Mission régionale d'autorité environnementale

**Avis**  
**de la Mission régionale d'autorité environnementale d'Île-de-France sur le projet de forage géothermique au Dogger situé à Rueil-Malmaison (92)**

N°MRAe 2021 - 1662

Figure 3: plan d'aménagement du terrain en phase exploitation  
(Source : étude d'impact, figure 78, p. 175)

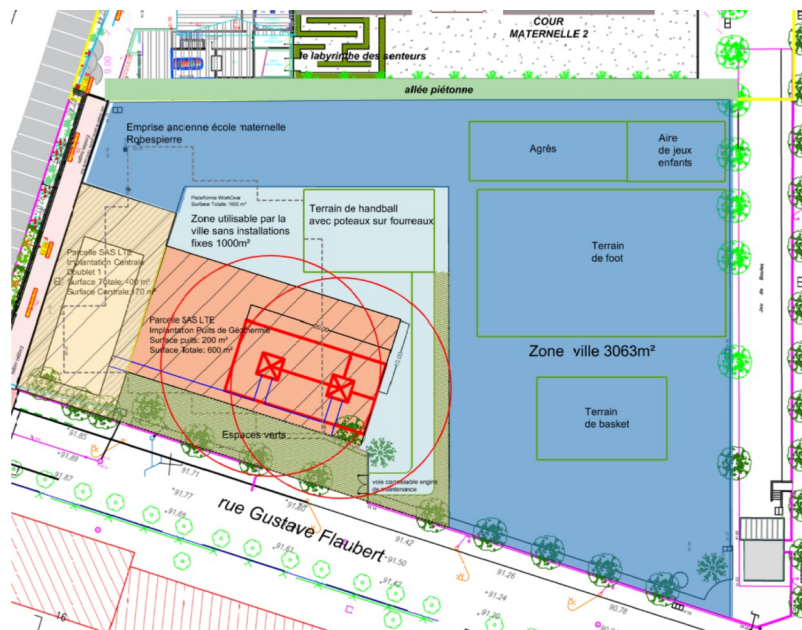
L'emprise du site du forage a une superficie de 4 800 m<sup>2</sup>. Le projet global sera implanté sur un terrain, situé au sud du groupe scolaire Robespierre, à l'emplacement de l'ancienne école maternelle. Les bâtiments qui occupaient le site ont été démolis récemment (mise à disposition en 2019). Les fonds de plan utilisés par le dossier laissent apparaître un projet de stade. Les équipements sportifs sur ces terrains semblent avoir été reprogrammés, comme le laisse apparaître la figure 3.

Pour la MRAe, le périmètre du projet qui doit être soumis à étude d'impact comprend aussi le bâtiment de la centrale, la chaufferie de secours, les installations spécifiques d'alimentation électrique, le poste de départ vers les différents réseaux de chaleur et a minima, la canalisation de raccordement au réseau de distribution de la chaleur dans la ZAC de l'Arsenal. La justification que le réseau interne de la ZAC de l'Arsenal et le futur réseau de la ville ne sont pas inclus dans le projet doit être apportée.
